PROVINCIA DI VICENZA - AREA SERVIZI AL CITTADINO E AL TERRITORIO

SETTORE AMBIENTE - SERVIZIO V.I.A

OGGETTO:	<ul style="list-style-type: none"> • Verifica di assoggettabilità a VIA ai sensi dell'art. 19 del D.Lgs 152/06 e artt. 8 della L.R. 4/2016. • Ditta proponente - Supermercati Tosano Cerea S.R.L.. • Richiesta di integrazioni ai sensi dell'articolo 19, comma 6, del d.lgs. n.152/2006 e ss. mm. e ii..
	<u>PRECISAZIONI E INTEGRAZIONI SULLE OPERE A VERDE</u>

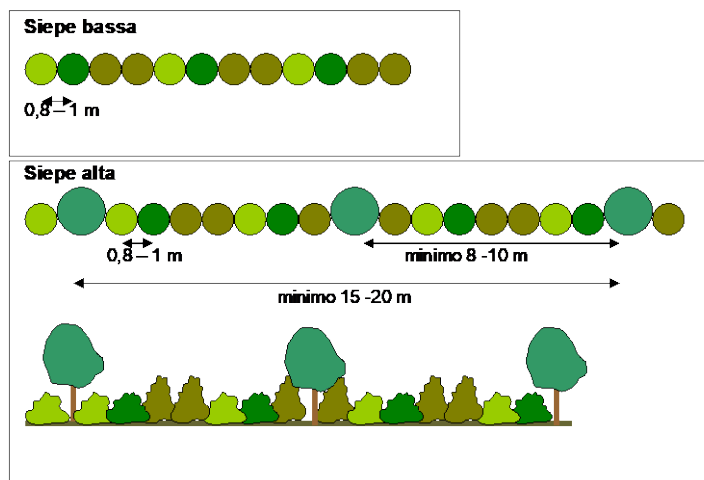
1. Per quanto attiene al paragrafo 7.a e 7.b: *“assenza di riferimenti progettuali rispetto ai sintetici assunti enunciati in relazione”*: oltre a quanto qui di seguito chiarito, si presentano due elaborati grafici dal titolo, volti a soddisfare

- c. le specie vegetali che sono già state messe a dimora per attrezzare ed ombreggiare il parcheggio sono **Acer campestre** e **Fraxinus ornus**, scelte tra

quelle previste nella tabella delle essenze arboree ad alto sviluppo, nel capitolo 4.8 dal titolo “PIANTAGIONE MISTA DI GRANDE ALTEZZA PER SCHERMI VISIVI E BARRIERE ANTIRUMORE/INQUINAMENTO ATMOSFERICO”, a pagina 33 del citato PQMA – Prontuario per la qualità architettonica e la mitigazione ambientale del Comune di Cornedo. Si tratta di alberi “da viale”, destinati ad una crescita ad alto fusto, con chioma a portamento tondeggiante su fusto ben delineato e verticale. Tale scelta è stata operata per maggior grado di analogia tra le prescrizioni formulate in seno al prontuario, ed il caso in questione. Il sesto d’impianto è di metri 5,60; l’impalcato è posto a cm. 220 al momento della messa a dimora.

IMPIANTI LINEARI (ripietibili anche su più file)

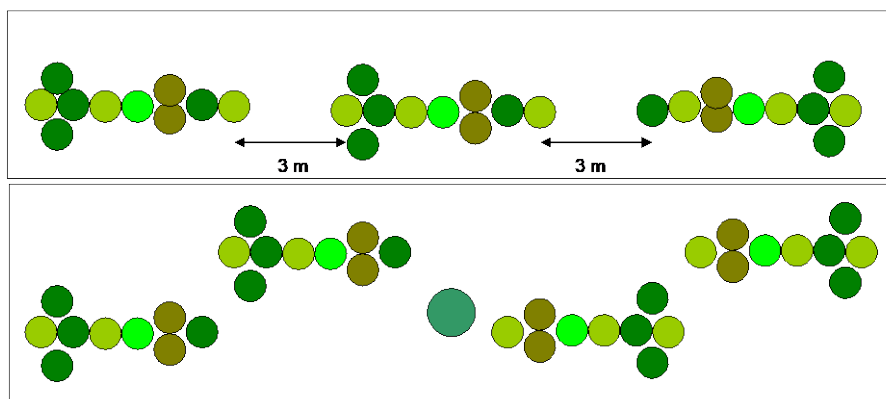
3. Nell’ambito del presente procedimento volto ad ottenere l’autorizzazione per l’incremento della superficie di vendita, si vogliono proporre ulteriori opere a verde, così come anticipato nella predetta tavola VRD_001. Si tratta di migliorare la funzione naturalistica ed anche estetica delle fasce di verde che il progetto ha creato lungo i confini di proprietà lato nord-ovest e sud-ovest. Si tratta di aree a sezione variabile, ove si propone qui di adottare la soluzione proposta dal Prontuario comunale sotto il titolo 4 “MODALITÀ PER LA REALIZZAZIONE DI SIEPI E DI FILARI ALBERATI”, paragrafo 4.1 “SIEPI CON SOLA FINALITÀ NATURALISTICA E FAUNISTICA”, messi a dimora secondo uno

schema “A GRUPPI” e, dove ciò non sia possibile in relazione al rispetto delle distanze imposte dal Codice Civile, adottando una schema di “IMPIANTO LINEARE”. Le specie da adottarsi, sono miste e varie, da scegliersi tra quelle previste in tale paragrafo. Si tratta di essenze prevalentemente arbustive, con inserimenti di essenze arboree.

Specie consigliate per siepi perimetrali		
<i>Acer campestre</i>	Acero campestre	Albero e/o arbusto
<i>Celtis australis</i>	Bagolaro	Albero
<i>Crataegus nonogyna</i>	Biancospino	Arbusto
<i>Carpinus betulus</i>	Carpino bianco	Albero
<i>Cornus mas</i>	Corniolo	Arbusto
<i>Evonimus europaeus</i>	Fusaggine	Arbusto
<i>Ligustrum vulgare</i>	Ligustro	Arbusto
<i>Viburnum opulus</i>	Pallon di maggio	Arbusto
<i>Cotynus coggygria</i>	Scotano	Arbusto
<i>Corylus avellana</i>	Nocciolo	Arbusto
<i>Labuenum anagyroides</i>	Maggiociondolo	Albero
<i>Sorbus domesticus</i>	Sorbo	Albero
